## Løyve til avkjørsel - gbnr 331/15 Håtuft

**Tiltak:** Etablering av ny avkjørsle  
**Byggjestad:** Gripavegen 64 – GBNR 331/15  
**Tiltakshavar:** Gunnar Andreas Danielsen  
**Ansvarleg søkjar:** Gunnar Andreas Danielsen

Saka gjeld søknad om løyve til å etablere ny avkjørsle til kommunal veg for GBNR 331/15 datert 20.02.2022

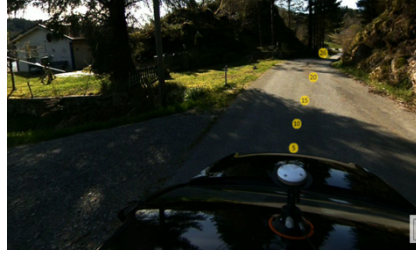
Kommunal veg i Gripavegen er etablert som ei eifeltsveg med to køyreretningar. Avkjørslane langs vegen skal fungere som møteplasser for kjøretøy. Kommunal veg er skilta med særskilt fartsgrense 50 km/t, minste krav til sikt i avkjørsler frå kommunal veg er 4 x 45 meter.

Langs kommunal veg skal det være veggrøft med ei minste bredde på 1,0 meter. Grøft skal ha eit jamt fall frå kommunal vegkant. Grøfteareal skal være opparbeida slik at området ikkje innbyr til parkering eller hensetting av sikthindringar.

- Avkøyrlle skal være opparbeida slik at den tilfredsstillar tekniske krav til avkjørsle som er fastsett av Vegdirektoratet i forskrift om «alminnelige regler om bygging og vedlikehold av avkjørsler fra offentlig veg», Veglova §§ 40-43, samt vegnormal N100. Det vert blant anna sett krav til geometrisk utforming av avkjørsle, sikt, svingradius, drenering under avkjørsle, samt at ein skal snu på eigen grunn.

- Siktzone skal være ihht Vegnormal N100. Minstekrav til sikt er satt til 4 x 45 meter. Siktsona skal til ein kvar tid haldast vedlike av eigar/brukarane av avkjørsla. Siktzone skal ikkje nyttast til parkering eller hensetting av sikthindringar som er høgare enn 0,5 meter over kommunalt vegnivå.

- Svingradius definerer avkjørsla og skal sikre at kjøretøy som skal ut i vegen står vinkelrett på denne. Svingradius skal òg sikre at kjøretøy kan svinge i begge retningar. Avkjørsla sin svingradius er satt til  $r = 4$  meter.

- Avkjørsla skal være etablert slik at den ikkje leder overvatn inn frå og ut i kommunal veg. På dei to første metrane bør avkjørsla ha jamt fall på 5 cm før avkjørselsvegen stiger.

- Under avkjørsla skal det leggest ned dreneringsrøyr med ei indre diameter på minimum 200 mm. Dreneringsrøyr skal leggest slik at overvatn frå grøft får fritt løp inn og ut av røyrret. Langs kommunal veg skal det være eit grøfteareal med ei minste bredde på 1,0 meter. Grøft skal ha eit jamt fall frå kommunal veg og skal være etablert slik at overvatn får fritt løp inn og ut av dreneringsrøyr under avkjørsla. Grøftearealet skal være opparbeida slik at området ikkje innbyr til parkering eller hensetting av sikthindringar.

- Det skal etablerast snuareal på eigen grunn. Snuareal skal ikkje nyttast til parkering. Det skal være mogleg for kjøretøy å snu inne på eigedom når parkeringsplass er i bruk.
